TITOLO RELAZIONE TECNICA GENERALE

La società proponente MULINI DI CEDOGNO Srl ha ottenuto con Determinazione Dirigenziale n. 2062 del 4 novembre 2024 dalla Regione Emilia-Romagna il Provvedimento Autorizzatorio Unico comprensivo del provvedimento di VIA, ai sensi della L.R. 4/2018, per la costruzione e l'esercizio di un impianto idroelettrico sul T. Enza denominato "Cedogno".

La presente procedura di Screening ai sensi dell'art. 20 del D.Lgs. 152/2006 viene presentata dalla società proponente al fine di autorizzare le varianti progettuali non sostanziali volte a ridurre gli interventi manutentivi futuri, e a minimizzare gli effetti delle piene sull'impianto e sulla sponda sinistra in generale. Gli interventi proposti sono frutto delle analisi effettuate nel corso del tempo sul tratto di Torrente Enza interessato dall'impianto ed in particolare sono volti a mitigare lo spostamento del letto di magra del Torrente dalla sponda destra alla sponda sinistra e a limitarne l'effetto erosivo.

Figura 7 - Stralcio planimetrico con indicate in verde le aree di taglio della vegetazione

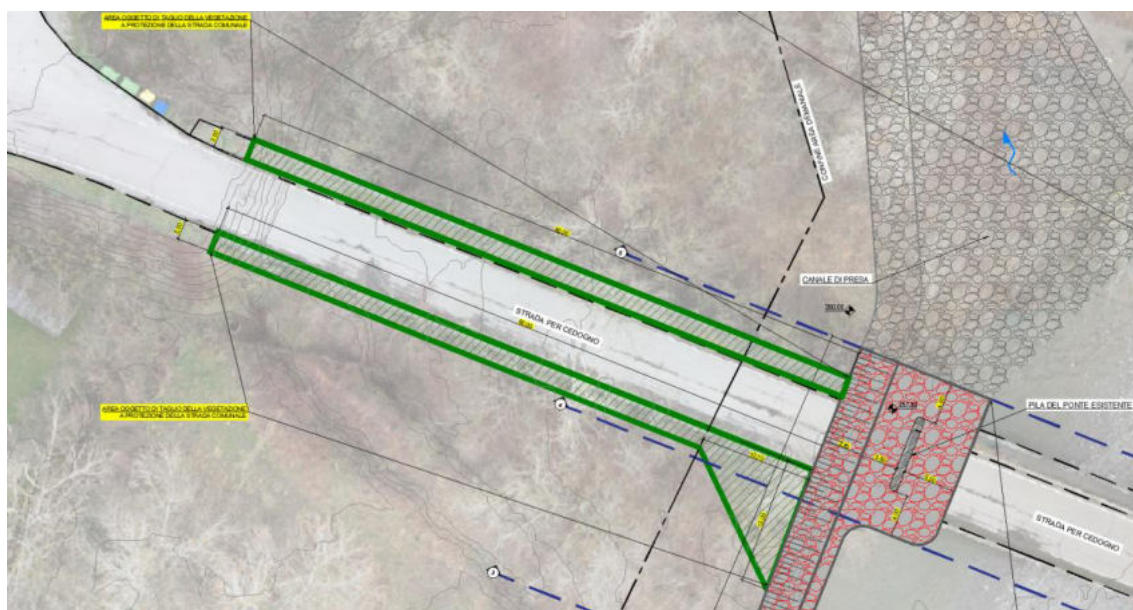
3.4.1.1 *Taglio della vegetazione a protezione della strada comunale per una fascia di 60 m x 2 m*

Il ponte di attraversamento del Torrente Enza che dalla strada provinciale SP513R conduce all'abitato di Cedogno è di competenza comunale e su entrambi i lati della strada, in sponda sinistra del Torrente, sono presenti diverse piante che con il tempo potrebbero gravare sulla sede stradale anche causando cadute accidentali dovute ad eventi meteorici eccezionali. Si denota che Tali piante sono localizzate in mappali privati.

Al fine di preservare la transitabilità del tratto stradale, la società prevede con il presente progetto di autorizzare il taglio delle piante a fronte di un miglioramento della sicurezza dello stesso, sollevando l'onere al comune di tale manutenzione.

Sul lato Sud della strada è previsto un ampliamento della superficie di taglio in area demaniale per facilitare la realizzazione delle difese spondali.

Figura 9 - Stralcio planimetrico delle difese spondali da realizzare a monte della briglia

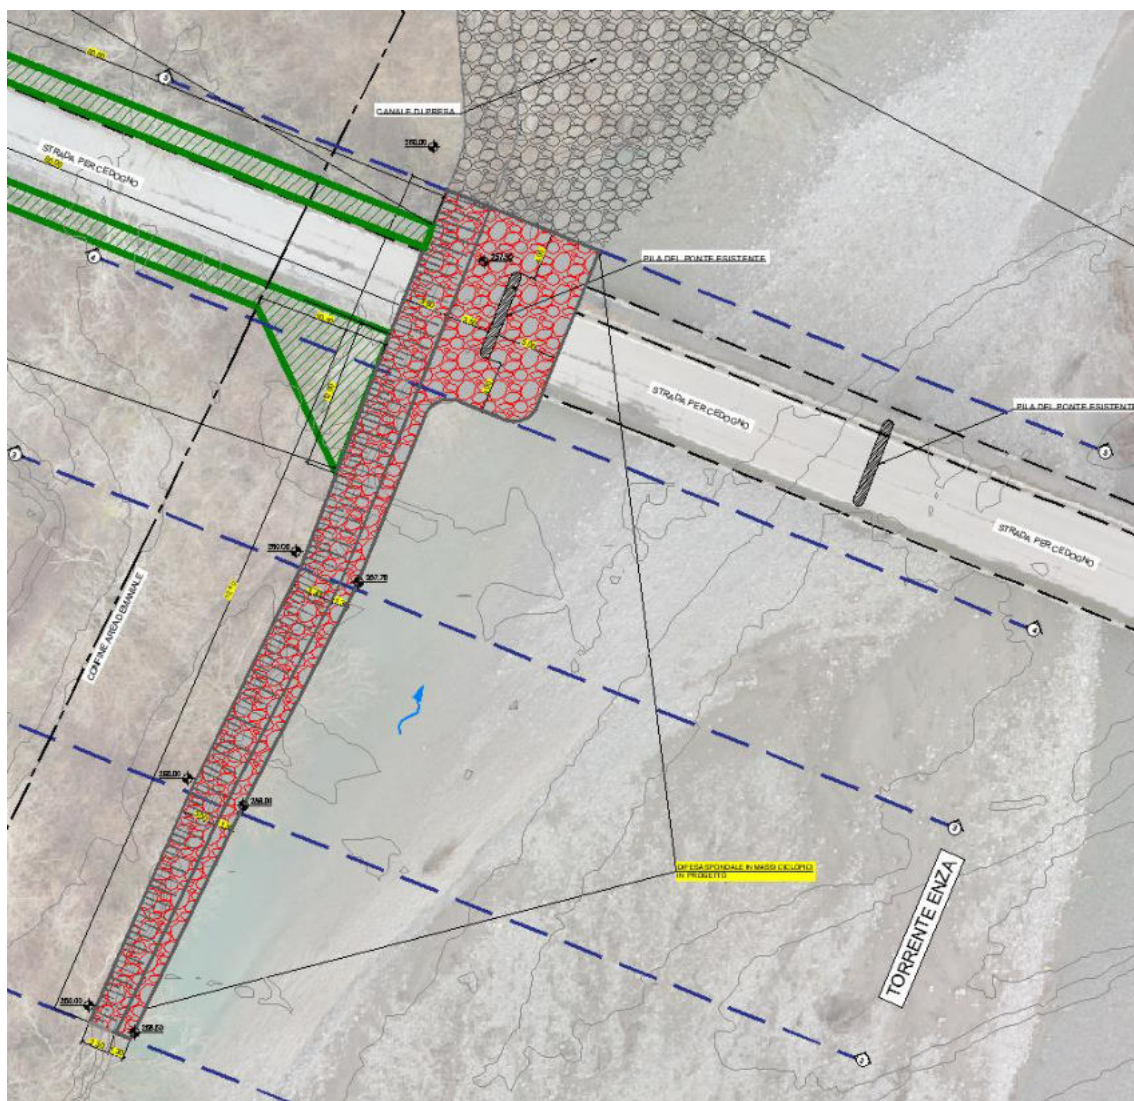
3.4.1.2 Realizzazione di una difesa spondale in sinistra idraulica in massi ciclopici della lunghezza di circa 72 m;

Al termine della realizzazione dell'impianto idroelettrico, l'acqua a monte della briglia verrebbe naturalmente invitata verso la sponda sinistra a causa della presenza della nuova derivazione, andando ad intensificare la sollecitazione sulla sponda. Subito a monte della nuova derivazione è presente inoltre una delle pile del ponte della Strada Comunale per Cedogno. Attualmente la pila è circondata da detriti trasportati dal fiume e da rovi.

Al fine consolidare la sponda sinistra esistente e l'area circostante alla pila del ponte più prossima all'opera di presa dell'impianto, con la presente istanza si chiede di poter realizzare una difesa spondale in massi ciclopici lungo la sponda sinistra per una lunghezza di circa 72 m e di consolidare il fondo dell'alveo in prossimità della pila del ponte mediante la posa di massi ciclopici.

Figura 10 - Pianta della porzione di briglia da innalzare e del muro dell'opera di presa

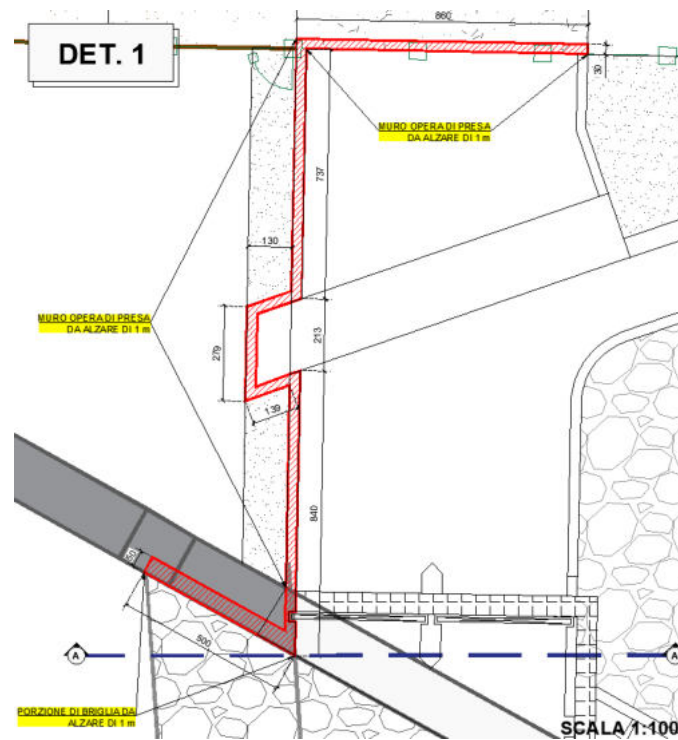
3.4.2.1 Innalzamento del muro della briglia di 1 m a protezione dell'opera di presa per una lunghezza di circa 5,0 m e parziale innalzamento del muro in sinistra dell'opera di presa;

La briglia esistente ad una distanza di circa 4,25 m dal muro in sinistra dell'opera di presa, si innalza da una quota di 259.60 m s.l.m. ad una quota di 261.21 m s.l.m., inoltre nel medesimo lato della costruzione sono presenti la viabilità di accesso al ponte di

attraversamento del canale e l'apparecchiatura oleodinamica di regolazione delle paratoie dell'opera di presa. Al fine di garantire un maggiore livello di protezione nei confronti sia dell'accesso all'alveo, sia delle apparecchiature oleodinamiche, il progetto in variante prevede l'innalzamento di 1 m della briglia nella porzione a sinistra dell'opera di presa per una lunghezza di 5,00 m fino al raggiungimento della rampa di cambio di quota della briglia. Inoltre, per garantire continuità al nuovo franco, si prevede di innalzare alla stessa quota anche il muro in sinistra dell'opera di presa.

Figura 12 - stralcio planimetrico con l'indicazione delle due difese spondali previste

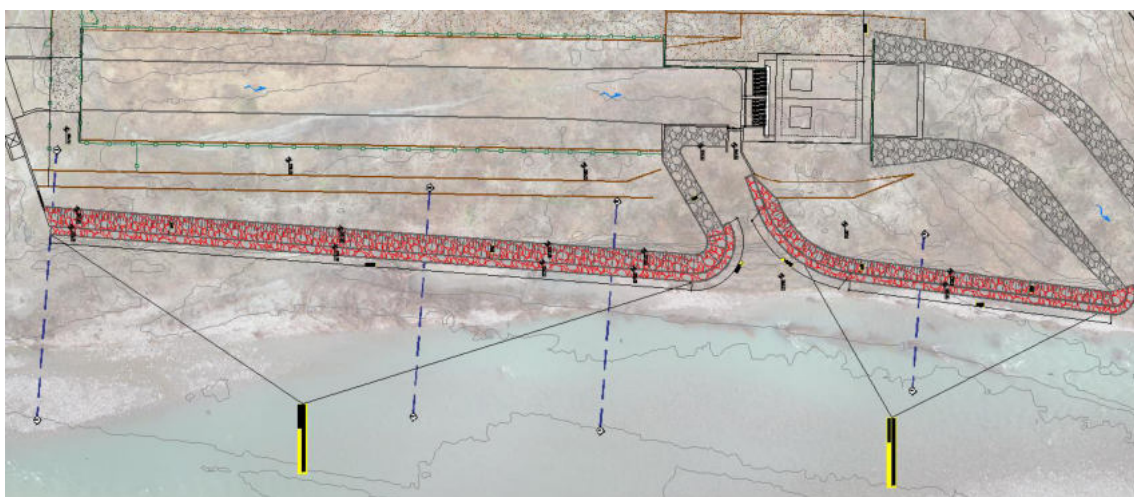
3.4.2.2 Realizzazione di due difese spondali in sinistra idraulica in massi ciclopici della lunghezza di 114 m e di 61 m circa;

Come descritto nel capitolo 3.3 da giugno 2025 l'alveo di magra del Torrente a valle della briglia insiste sulla sponda sinistra, proprio in prossimità dell'impianto. Il perdurare dello scorrimento dell'acqua in detta posizione, porterebbe ad un incremento dell'erosione della sponda ed ad un conseguente avvicinamento dell'alveo al canale di derivazione. Tale scenario potrebbe generare fenomeni di sifonamento tra canale e alveo e in condizioni di piena si potrebbero verificare dei danneggiamenti dell'argine del canale.

Il progetto in variante prevede di realizzare due difese spondali, una che si estende dall'opera di presa alla vasca di carico, per una lunghezza di 114 m ed una che si estende dall'edificio centrale al canale di scarico per una lunghezza di 61 m.

L'obiettivo dell'intervento proposto in variante è quello di mantenere invariata la posizione della sponda sinistra dell'alveo fluviale rispetto al canale di derivazione, evitando possibili danneggiamenti del canale.

Figura 13 - Area di installazione della tettoia per il deposito dell'escavatore

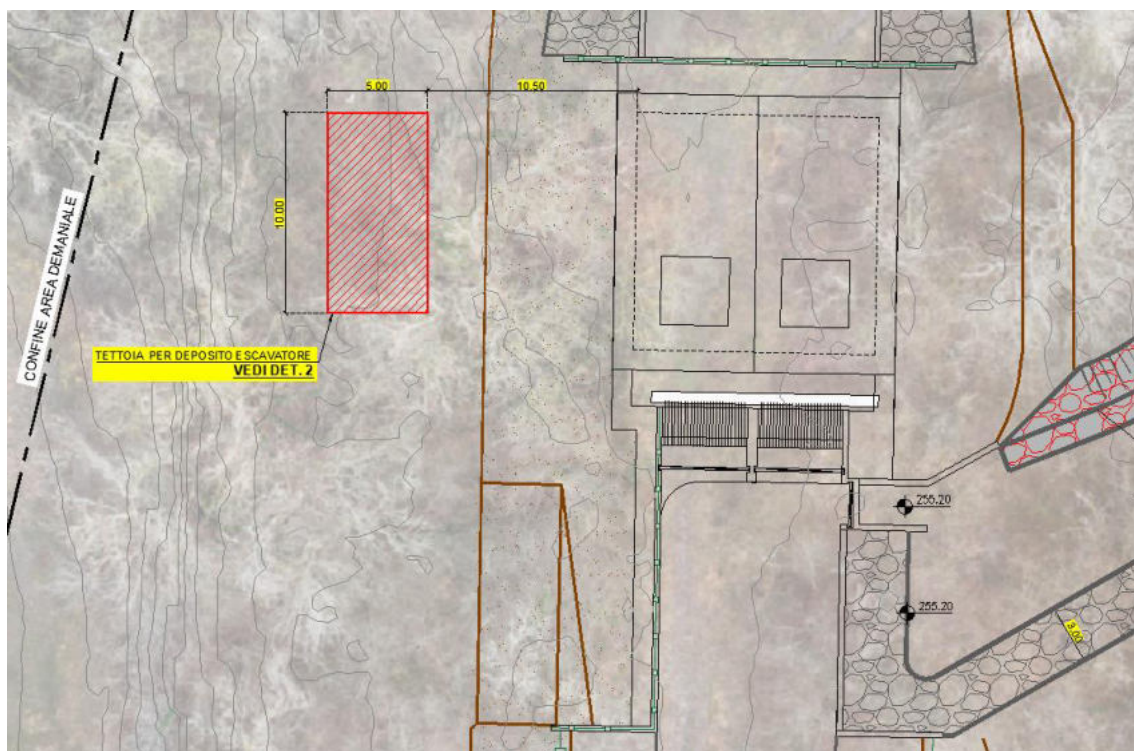
3.4.2.3 Realizzazione di una tettoia per deposito escavatore.

Per effettuare la pulizia dai sedimenti accumulati nel canale di carico durante la fase di esercizio, sarà necessario l'utilizzo di un escavatore per l'estrazione del materiale accumulato. Per garantire una protezione all'escavatore nei periodi di inutilizzo si prevede di realizzare una tettoia di copertura delle dimensioni di 10m x 5m, di fianco all'edificio centrale, ad una distanza di circa 10.50 m.
